## SERVICE INFO – INA 0124

# Видимі відмінності

## обвідного ролика 532 0160 10

Зображення 1: Версія 1

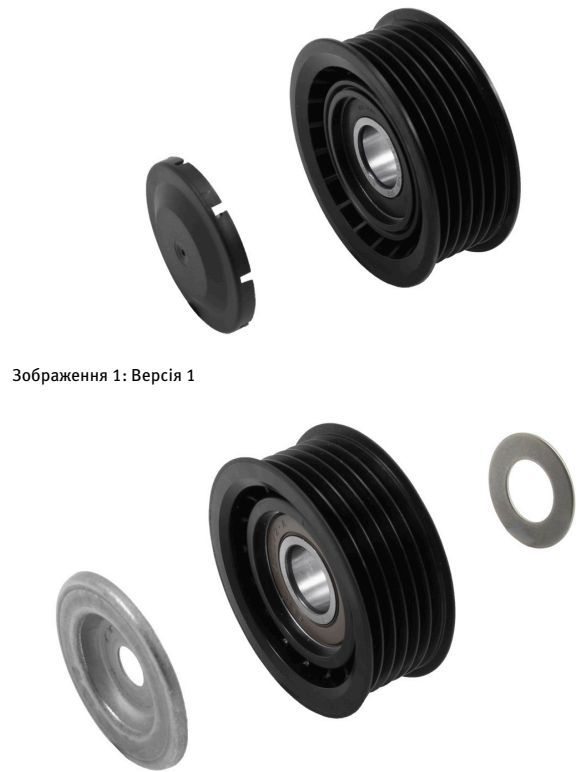
Для наведених вище моделей автомобілів пропонуються дві різні версії обвідних роликів з артикульним номером 532 0160 10.

Обидва обвідні ролики відрізняються один від одного тільки зовнішнім виглядом або комплектом постачання і можуть застосовуватися без жодних обмежень.

Головною відмінністю є передня кришка і підкладна шайба для версії, показаної на зображенні 2. Щоб відрегулювати співвісність поліклинового ремня, необхідно обов'язково встановити підкладну шайбу між блоком двигуна і обвідним роликом.
